Identificazione

Rif. Tabelle proposte cittadini

UTOE	<input type="text" value="7"/>	Indirizzo	<input type="text"/>	TOSS	<input type="checkbox"/>
Tavola	<input type="text"/>	Foglio	<input type="text"/>	TAP	<input type="checkbox"/>
Località	<input type="text" value="Area di Fondovalle"/>	P.Ile	<input type="text"/>	TCON	<input type="checkbox"/>

scemi grafici

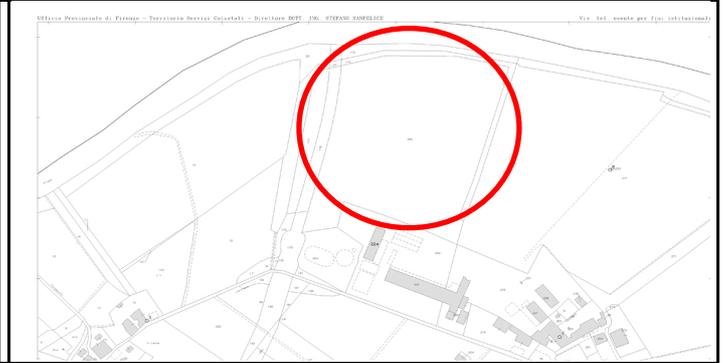
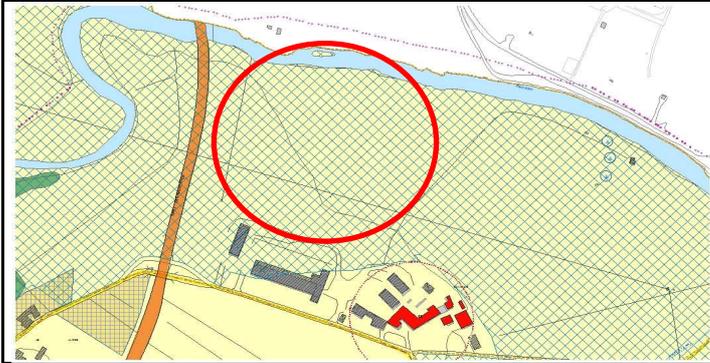
Viene evidenziato il mancato recepimento nel RUC degli interventi strutturali lungo il corso del fiume Sieve previsti dal PAI, stralcio rischio idraulico, riportati nei progetti preliminari della Provincia e quindi si richiamano alcuni interventi potenzialmente a rischio quale nuova viabilità area Coop e la nuova pista ciclabile. Viene richiamata la richiesta a riguardo della fattibilità degli interventi soggetti a PAPMAA della fattoria delle Canicce.

Premesso che a riguardo dell'intervento riguardante la fattoria delle "Canicce" si è già dato risposta con le controdeduzioni all'osservazione n. 93, dando atto dell'avvenuta ripermimetrazione dell'area di tipo "A" denominata Cassa di espansione Lutiano A mediante Decreto del Segretario Generale dell'A.d.B. dell'Arno, n. 5 del 27.1.2015. La previsione progettuale delle casse di espansione essendo un "preliminare" non poteva essere assunta negli studi idraulici adottati ma ha di fatto trovato recepimento nell'adozione del Piano di Gestione del Rischio Alluvioni avvenuta in data 22.12.2014 e per il quale il Comune ha inoltrato osservazione in data 5.08.2015. In essa veniva espressa condivisione per le nuove perimetrazioni delle aree destinate alle Misure di Protezione (ex Aree A e B) e se ne chiedeva l'assunzione definitiva nel PGRA da approvare in via definitiva. Congiuntamente è stato richiesto il recepimento nel PGRA dello studio Idrologico Idraulico redatto a supporto del RUC, opportunamente corretto e integrato a seguito dei lavori svolti in sede di Conferenza dei Servizi svolta con le autorità competenti. Con l'approvazione del PGRA avverrà il riallineamento di tutti gli strumenti che individuano la pericolosità idraulica. A degli interventi segnalati si specifica che questi sono stati oggetto di valutazione in ambito di conferenza dei servizi e sono risultati congrui con la previsione del PGRA per la nuova viabilità area Coop, mentre la pista ciclabile realizzata è stata oggetto di conferenza dei servizi svolta con gli enti competenti, in ambito di approvazione del progetto. Si propone di **ACCOGLIERE PARZIALMENTE** l'osservazione presentata sulla base delle considerazioni riportate e degli atti succedutesi dalla data di presentazione della stessa.
